FL1.0

AD

Service Information

1. Änderung NTSC-Platine

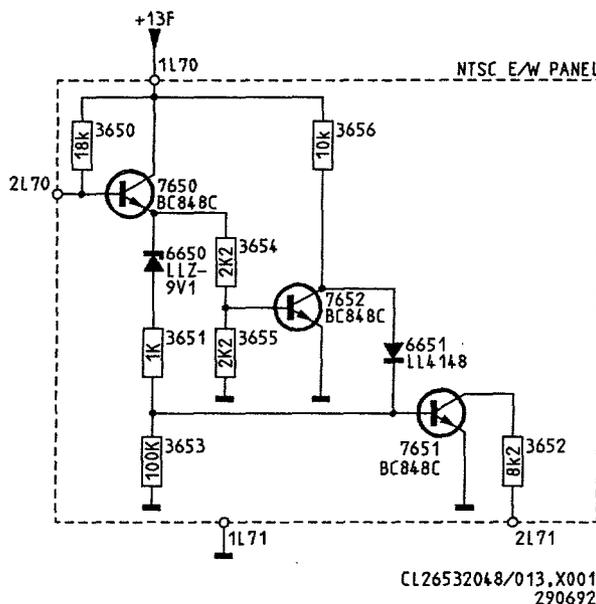
Diese Platine wurde während der Produktion geändert. Diese neue Änderung wurde in der Woche 9202 eingeführt. Anschließend das neue Schema und die Stückliste.

3650	4822 051 20183	18k 5% 0,1W
3651	4822 051 10102	1k 2% 0,25W
3652	4822 051 10822	8k2 2% 0,25W
3653	4822 051 10104	100K 2% 0,25W
3654	4822 051 20222	2k2 5% 0,1W
3655	4822 051 20222	2k2 5% 0,1W
3656	4822 051 10103	10k 2% 0,25W
6650	4822 130 82583	LLZ-C9V1
6651	4822 130 80446	LL4148
7650	5322 130 42136	BC848C
7651	5322 130 42136	BC848C
7652	5322 130 42136	BC848C
